2-3. 안전진단 총평

한국전기테스트보고서

NO.3 저압용진상콘덴서 불량

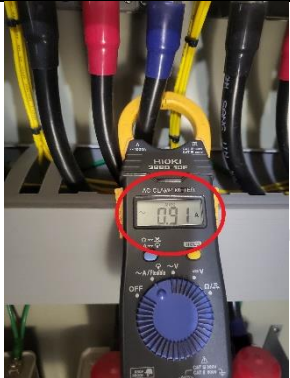
항 목	내 용	사 진
개 소	[A동 000] 자동역률조정기 판넬	
현 상태	CONDENSER 3 50KVA 불량 상태. 정격 76[A]이나 2[A]사용중	
개선 방법	신품으로 교체
